COMUNE DI TRAVEDONA MONATE

Oggetto: OSSERVAZIONI ALLA RELAZIONE "CAVA FARAONA ATEC2. COMUNI DI TRAVEDONA MONATE E TERNATE. PIANO DI MONITORAGGIO AMBIENTALE. RELAZIONE ANNUALE III ANNO DI MONITORAGGIO. SETTEMBRE 2015 - DICEMBRE 2016" E DOCUMENTI ANNESSI O ALLEGATI. PRESA D'ATTO

Oggetto: Osservazioni alla Relazione intitolata "CAVA FARAONA ATec2 – Comuni di Travedona Monate e Ternate (VA) – PIANO DI MONITORAGGIO AMBIENTALE – Relazione Annuale, III anno di monitoraggio - Settembre 2015 – Dicembre 2016" e documenti annessi o allegati

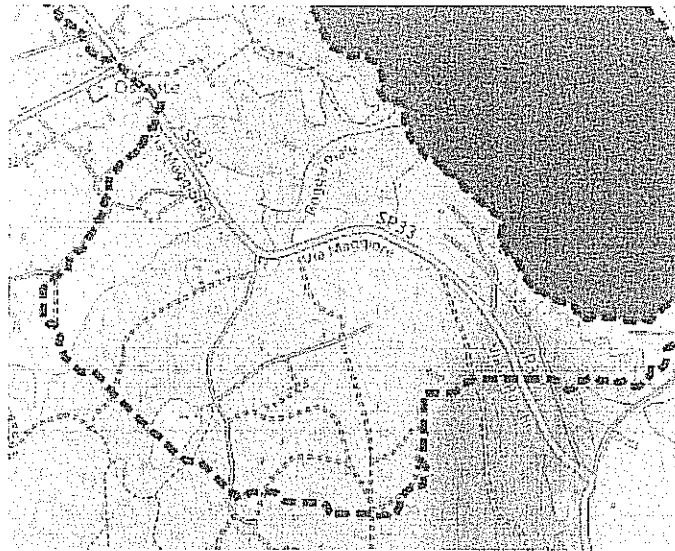
Inoltre, la Roggia Riale è posizionata internamente al bacino idrografico superficiale del Lago di Monate, come ben evidenziato di seguito (nell’immagine la linea verde tratteggiata indica lo spartiacque topografico del bacino imbrifero del Lago di Monate):

Non si comprende quindi il significato e l'utilità delle considerazioni inerenti la provenienza dei volumi idrici defluenti nella Roggia e le incertezze relative alla loro inclusione o meno nelle operazioni di bilancio. Se gli spartiacque topografici del bacino imbrifero superficiale del Lago di Monate sono ben identificati, i contributi della roggia sono automaticamente considerati nel momento in cui si computa il volume di precipitazione ed evapotraspirazione sul bacino idrografico.
